Вопросы к Пятнице — этап 4, ПЗУ (5 моделей IFC)

Папка: **ЖД станция / Работа над ошибками / Пятница**. Модели сверены с ПД **Раздел ПД №4 Подраздел №1 Часть №1 ИЛО1.1 (Парк_ПЗУ)(1439_2025_4).pdf**, **Раздел ПД №4 Подраздел №2 Часть №1 ИЛО2.1 (СП_ПЗУ)(1439_2025_4).pdf** (+ DXF ИЛО1.1, ИЛО2.1) и РД **21_1439_2025_4-ГП.ДП (Парк) 26.09.24.pdf**, **24_1439_2025_4-ГП.СП (Стрелки) 26.09.24.pdf**. Проверено: отметки (точечные, проектные горизонтали, 0.000 зданий, уклоны), посадка зданий, бортовой камень, состав слоёв, атрибуты, структура, цвета.

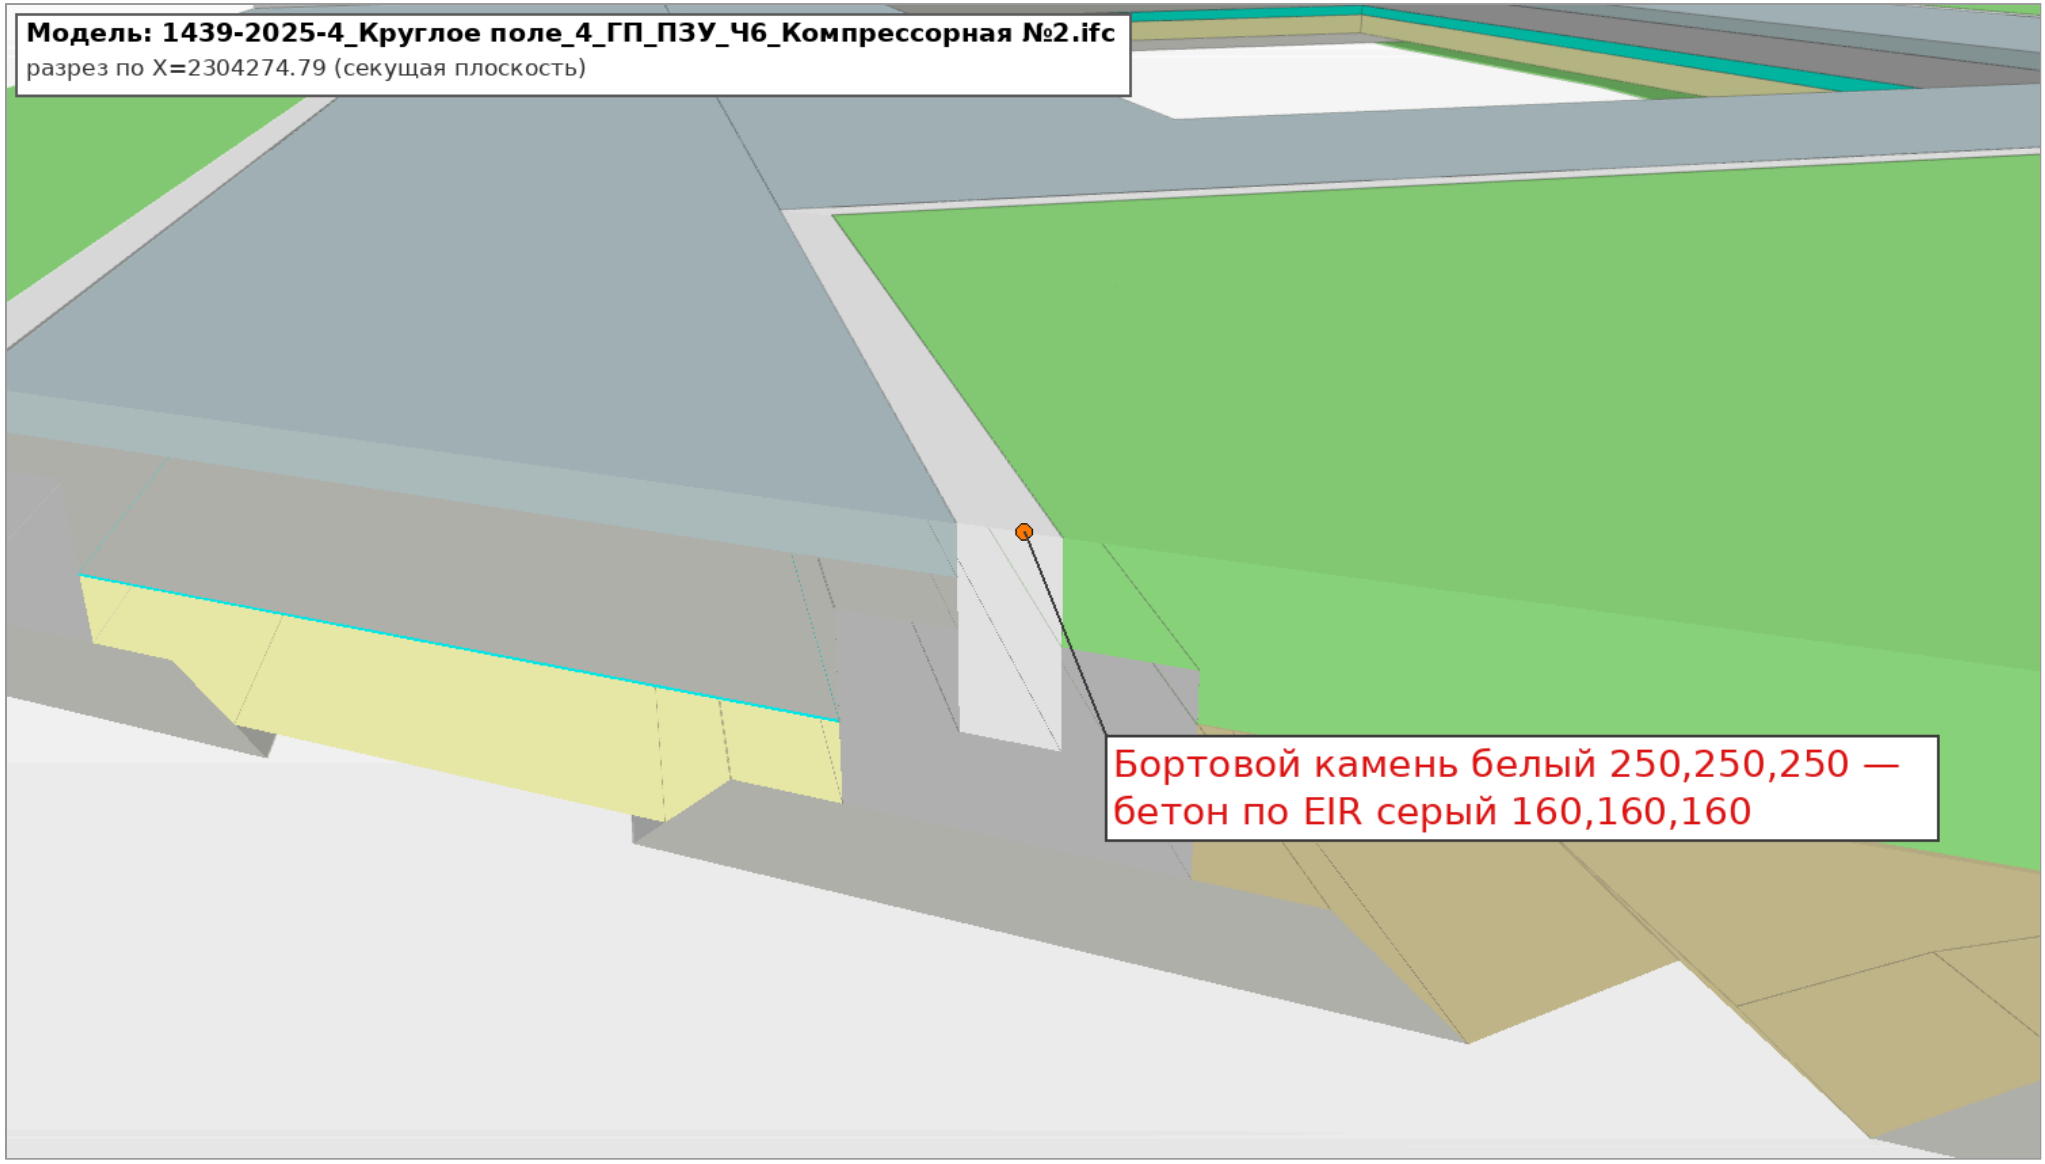
1. **Названия.** Файлы названы по одной компрессорной. Название необходимо давать по локации площадки относительно стрелочных переводов / горловины Парка (см. таблицу выше). Номера «Компрессорная №1…№6» к тому же не совпадают с номерами позиций в ПД (компрессорные по ПД — поз. 1, 6, 11 в ИЛО2.1 и поз. 6, 12 в ИЛО1.1).
2. **Цвета элементов.** Бортовой камень белый — бетон серый, исправить цвет бордюров. Номера цветов сверить с EIR.

Разрез модели Ч6 по бортовому камню: цвет бордюра. Так же — в Ч1, Ч2, Ч5, Ч7.

Тип 1 по ПД и атрибуты слоёв в модели Ч6 (те же значения в Ч1, Ч2, Ч5, Ч7).

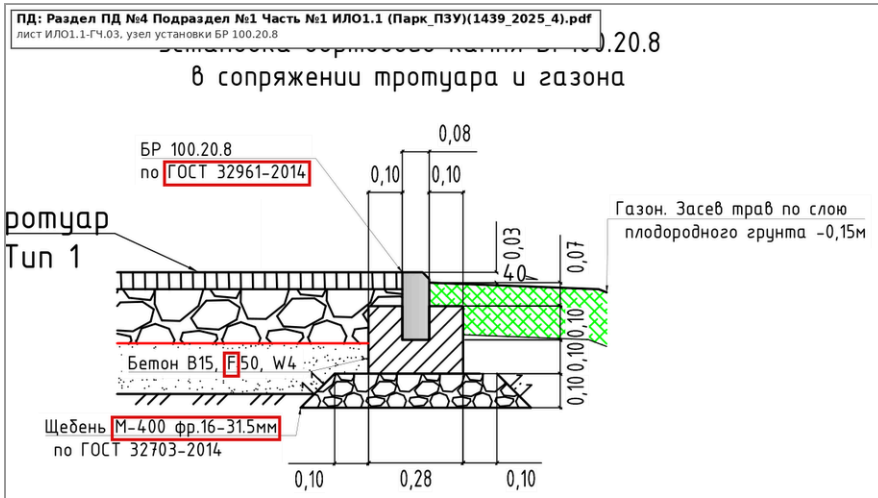
3. **Атрибуты по материалам не соответствуют ПД и ВОР** (одинаково во всех пяти моделях):
    - покрытие: «битум БНД 70/100, ГОСТ 33133-2014» → по ПД битум **PG 64-22, ГОСТ Р 58400.1-2019**; вместо «подгрунтовки битумом» по ПД розлив битумной эмульсии ЭБДК-Б (ГОСТ Р 58952.1-2020);

- основание: «щебёночно-гравийно-песчаное С4», материал «щебень фр. 31,5–63» → по ПД **щебень М600 фр. 16–31,5 мм, ГОСТ 32703-2014**; опечатка «песчанное»;
- песок: в имени «очень мелкий», в материале «Песок мелкий» → по ПД **песок очень мелкий, Кф > 1 м/сут, ГОСТ 32824-2014**;
- бортовой камень: в имени ГОСТ 32961-2014, в «Обозначении стандарта» ГОСТ 6663-91;
- бетон под борт: F150 → по ПД **В15 F50 W4**;
- щебень под борт: в одном имени «М400» и «М-600», в марке опечатка «фр. 16-31.55» → по ПД щебень М-400 фр. 16–31,5;
- ЭППС: марка и стандарт «-», опечатка «Экстридированный пенополистерол» (правильно «экструдированный пенополистирол»);
- откос: «Тип конструкции» то «Покрытие», то «Озеленение» (Ч5) — привести к одному;
- «Обратная засыпка местным грунтом» — такого слоя в узле ПД нет. Подтвердить или убрать.

Набор (Pset)	Свойство	Значение
Элемент	Класс IFC	IFCBUILDINGELEMENTPROXY
Элемент	Name	$ (пусто)
EIR SEZ ALAB...	Марка	А5Вл
EIR SEZ ALAB...	Обозначение стандарта	ГОСТ Р 58406.2-2020, ГОСТ 33133-2014 **по ПД: ГОСТ Р 58406.2-2020, ГОСТ Р 58400.1-2019**
EIR SEZ ALAB...	Толщина	0.05
EIR SEZ ALAB...	Объем	3.602
EIR SEZ ALAB...	Тип конструкции	Покрытие
EIR SEZ ALAB...	Площадь	72
EIR SEZ ALAB...	Уровень	Этаж 01
EIR SEZ ALAB...	Шифр проекта	4.3.1. 1439-2025-4-ИЛО2.1 **по тому «Раздел 4, Подраздел 2, Часть 1 ИЛО2.1» должно быть 4.2.1**
EIR SEZ ALAB...	Имя	Покрытие асфальтобетонное А5Вл с подгрунтовкой битумом БНД ... **по ПД: розлив битумной эмульсии ЭБДК-Б (ГОСТ Р 58952.1-2020), а не «подгрунтовка битумом»**
EIR SEZ ALAB...	Материал	Асфальтобетон А5Вл, битум БНД 70/100 **по ПД: асфальтобетон А5Вл на битуме PG 64-22 (ГОСТ Р 58406.2-2020, ГОСТ Р 58400.1-2019)**

Набор (Pset)	Свойство	Значение
Элемент	Класс IFC	IFCBUILDINGELEMENTPROXY
Элемент	Name	$ (пусто)
EIR SEZ ALAB...	Марка	М600
EIR SEZ ALAB...	Обозначение стандарта	ГОСТ 32703-2014
EIR SEZ ALAB...	Толщина	0.16
EIR SEZ ALAB...	Объем	7.509
EIR SEZ ALAB...	Тип конструкции	Основание
EIR SEZ ALAB...	Площадь	46.938
EIR SEZ ALAB...	Уровень	Этаж 01
EIR SEZ ALAB...	Шифр проекта	4.3.1. 1439-2025-4-ИЛО2.1
EIR SEZ ALAB...	Имя	Основание щебеночно-гравийно-песчанное С4 М600 h-0.16м **по ПД: «щебень», а не щебёночно-гравийно-песчаная смесь С4; опечатка «песчанное»**
EIR SEZ ALAB...	Материал	Щебень фракции 31.5-63 мм М600 **по ПД: щебень М600 фр. 16-31,5 мм по ГОСТ 32703-2014**

EIR SEZ ALAB...	Шифр проекта	4.3.1. 1439-2025-4-ИЛО2.1
EIR SEZ ALAB...	Имя	Слой подстилающий из песка очень мелкого h-0.15м
EIR SEZ ALAB...	Материал	Песок мелкий **по ПД: песок очень мелкий, Кф > 1 м/сут, ГОСТ 32824-2014**

Шифр проекта по моделям 4 этапа.

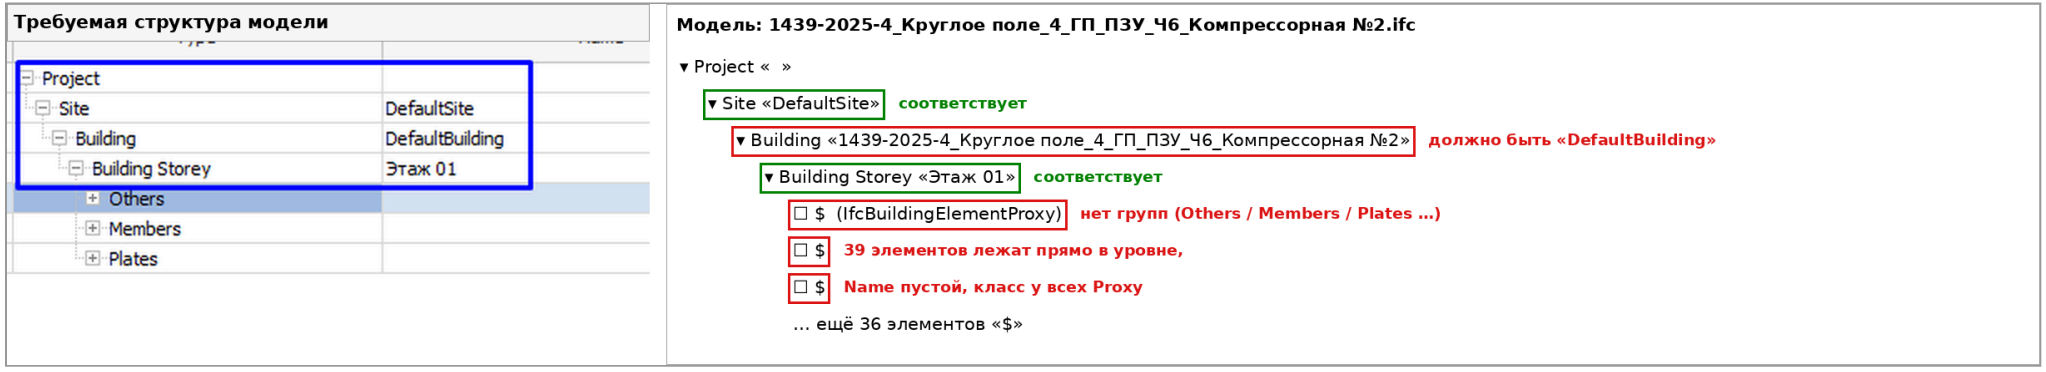
5. **Атрибут «Шифр проекта»** не соответствует номеру тома: Ч5, Ч6 — «4.3.1», должно быть 4.2.1 (Раздел 4, Подраздел 2, Часть 1 ИЛО2.1); Ч7 — «1439-2025-3-ИЛО2.1-02» (этап 3 и другой формат).

Файл модели	Шифр проекта в модели	Должно быть (по тому ПД)
1439-2025-4_Круглое поле_4_ГП_ПЗУ_Ч1_Компрессорная №4.ifc	4.1.1. 1439-2025-4-ИЛО1.1	4.1.1. 1439-2025-4-ИЛО1.1
1439-2025-4_Круглое поле_4_ГП_ПЗУ_Ч2_Компрессорная №6.ifc	4.1.1. 1439-2025-4-ИЛО1.1	4.1.1. 1439-2025-4-ИЛО1.1
1439-2025-4_Круглое поле_4_ГП_ПЗУ_Ч5_Компрессорная №1.ifc	4.3.1. 1439-2025-4-ИЛО2.1	4.2.1. 1439-2025-4-ИЛО2.1
1439-2025-4_Круглое поле_4_ГП_ПЗУ_Ч6_Компрессорная №2.ifc	4.3.1. 1439-2025-4-ИЛО2.1	4.2.1. 1439-2025-4-ИЛО2.1
1439-2025-4_Круглое поле_4_ГП_ПЗУ_Ч7_Компрессорная №3.ifc	1439-2025-3-ИЛО2.1-02	4.2.1. 1439-2025-4-ИЛО2.1

1439-2025-4_Круглое поле_4_ГП_ПЗУ_Ч5_Компрессорная №1.ifc

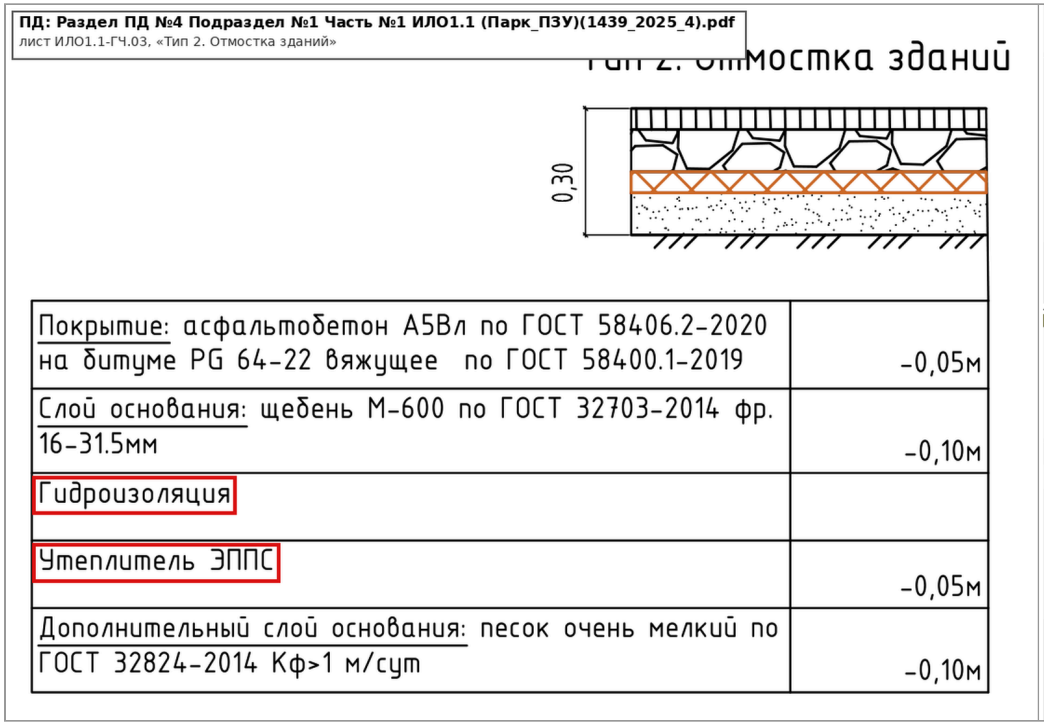
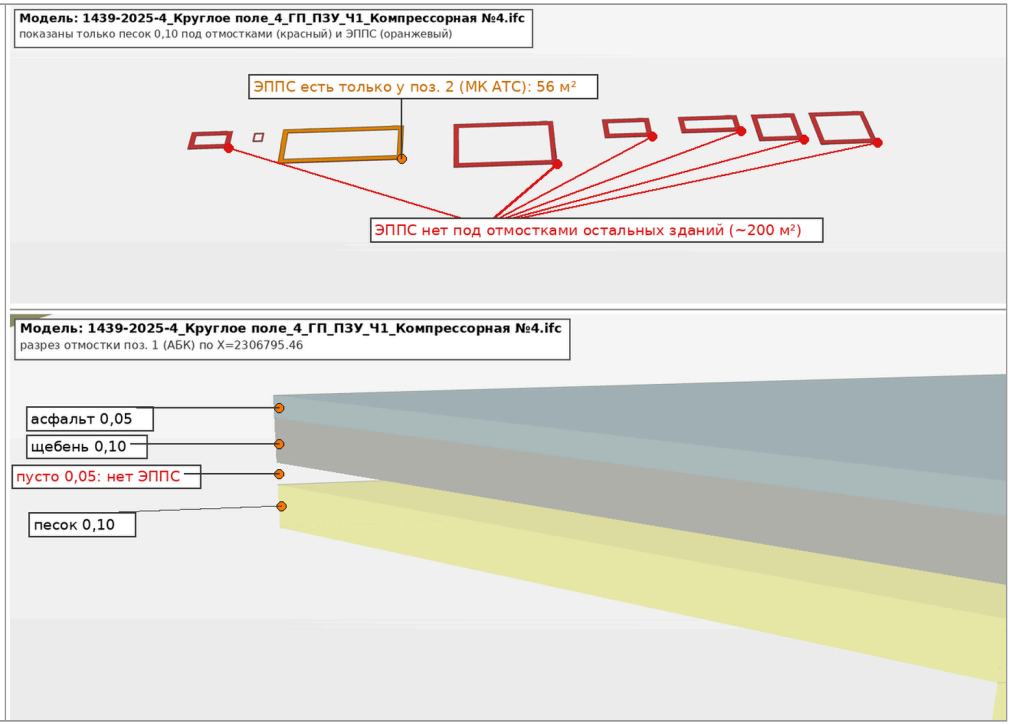
1. Рельеф площадки, засыпка зданий, бортовой камень и атрибуты по этой модели — см. ранее выданные замечания (части 1 и 2), здесь не дублируются.
2. Дополнительно: из-за подъёма площадки откос на севере выходит за границу благоустройства (~18 м²); в атрибуте откоса 74,2 м² при 54,55 м² по ведомости РД.

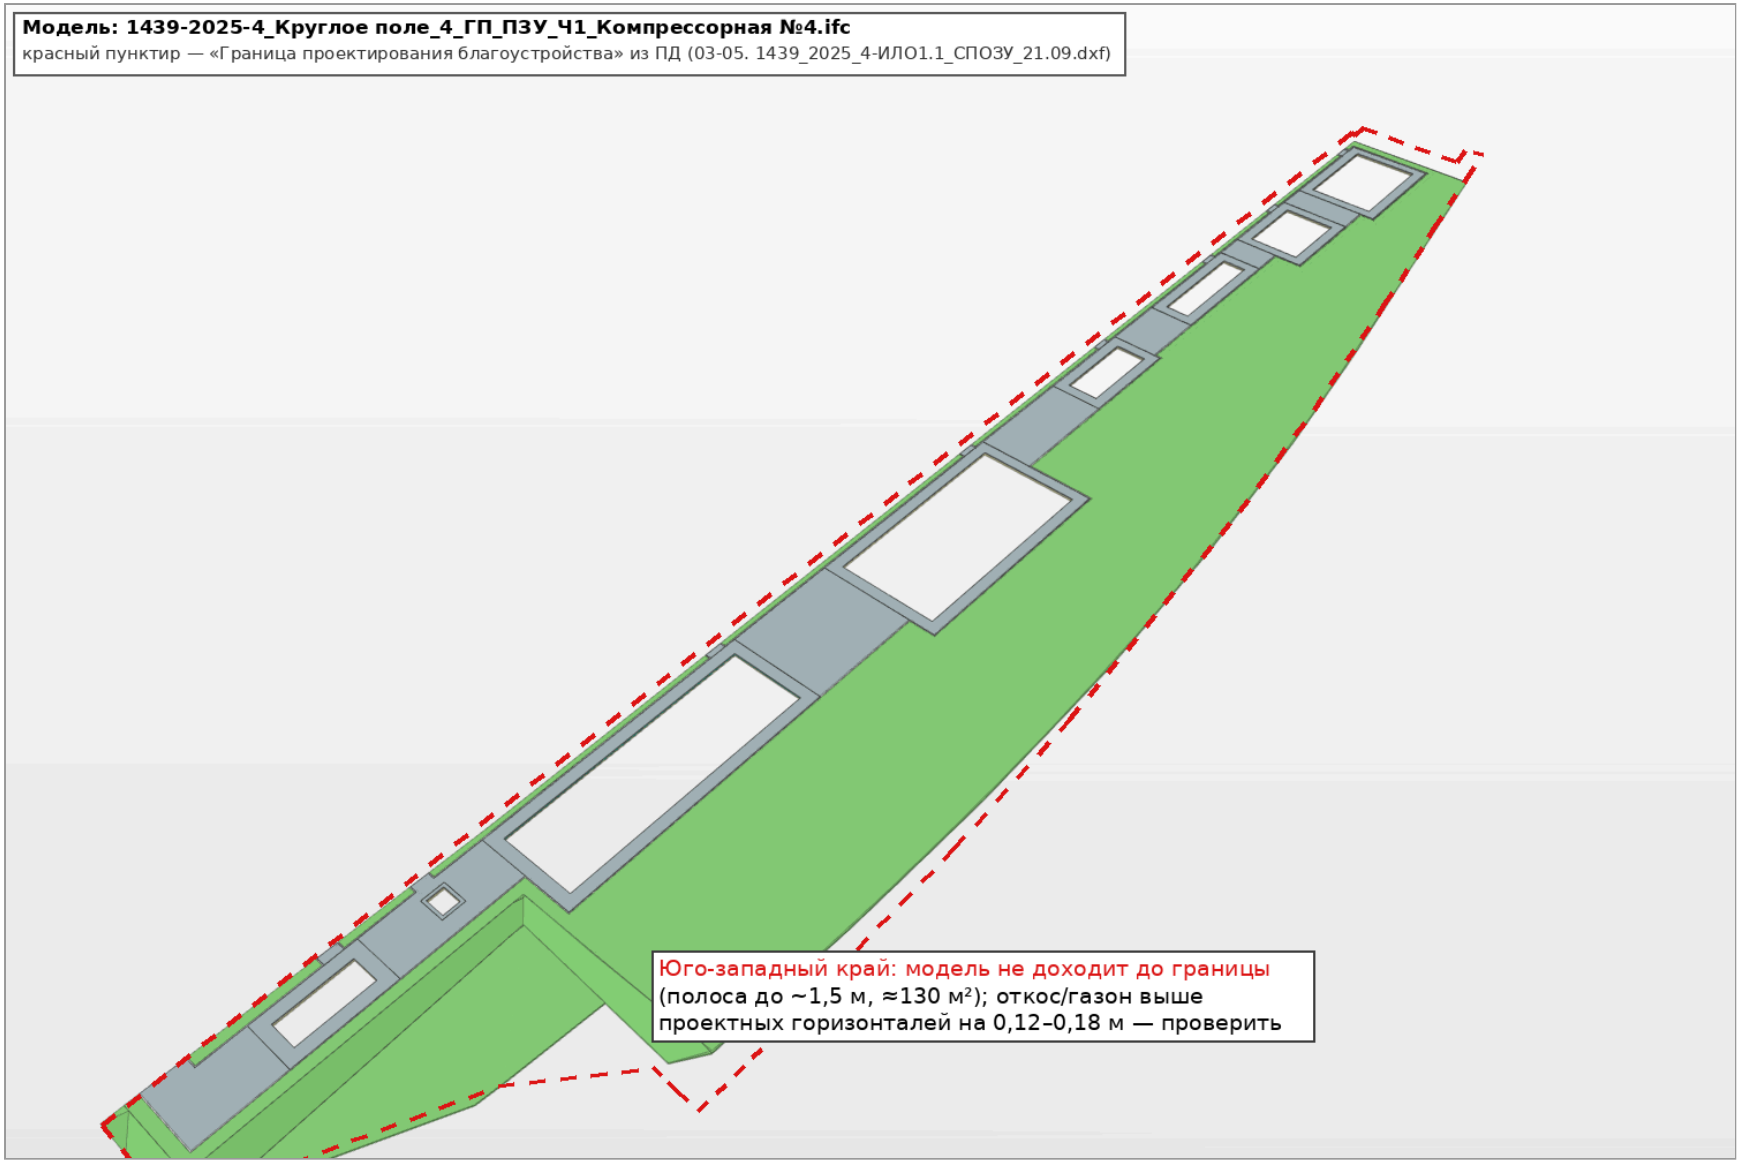
3. Геотекстиль: в атрибуте «Площадь» 146,7 м² при 50,34 м² тротуара Тип 1 по ведомости РД (24_…ГП.СП, стр. 17).

1439-2025-4_Круглое поле_4_ГП_ПЗУ_Ч1_Компрессорная №4.ifc

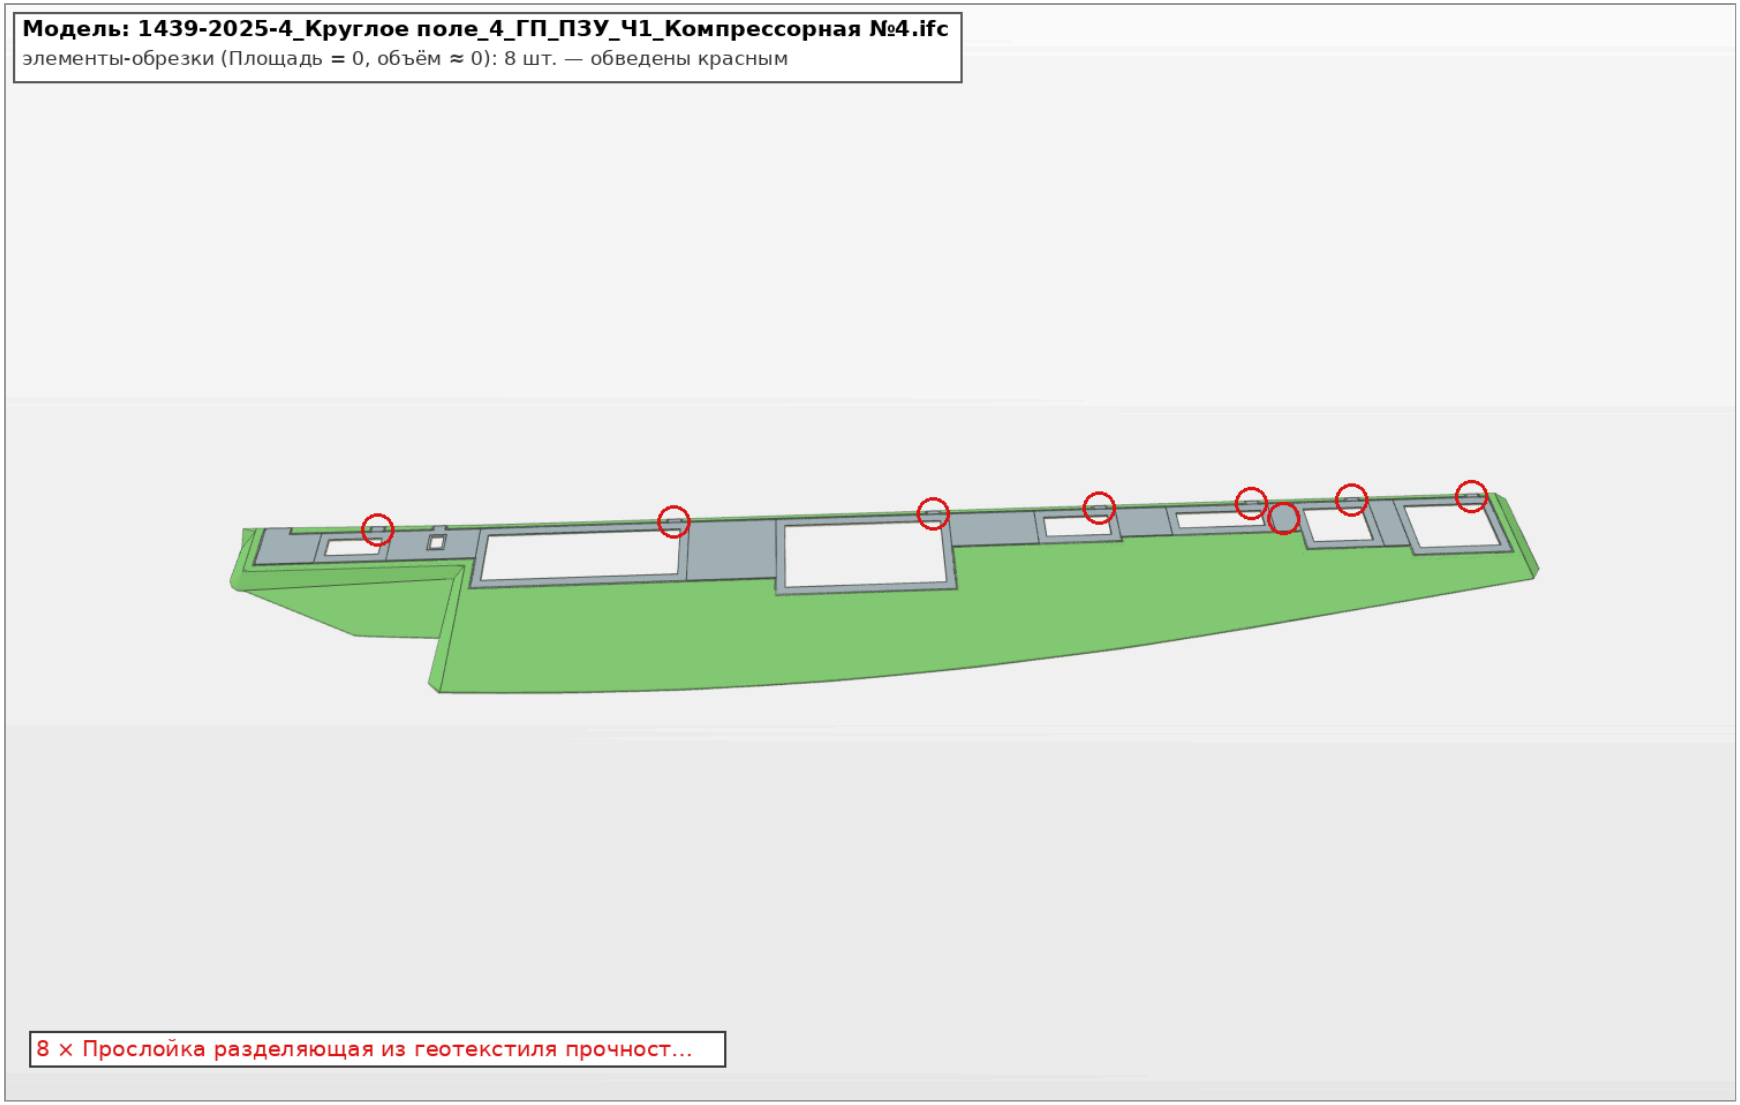
1. **Отмостка «Тип 2» без утеплителя.** ЭППС смоделирован только у поз. 2 (МК АТС) — 56 м² из ~258 м² отмосток. У остальных зданий между щебнем и песком пустой зазор 0,05 м. Гидроизоляции нет нигде.
2. 8 элементов-обрезков геотекстиля (Площадь = 0, объём ≈ 0) — удалить.
3. Юго-западный край: модель не доходит до границы благоустройства (полоса до ~1,5 м, ≈130 м²), откос/газон местами выше проектных горизонталей на 0,12–0,18 м — проверить.
4. Остальной рельеф и посадка всех 8 зданий соответствуют ПД/РД (±0,02 м).

Модель: 1439-2025-4_Круглое поле_4_ГП_ПЗУ_Ч1_Компрессорная №4.ifc
красный пунктир — «Граница проектирования благоустройства» из ПД (03-05. 1439_2025_4-ИЛО1.1_СПОЗУ_21.09.dxf)
Юго-западный край: модель не доходит до границы (полоса до ~1,5 м, ≈130 м²); откос/газон выше проектных горизонталей на 0,12–0,18 м — проверить
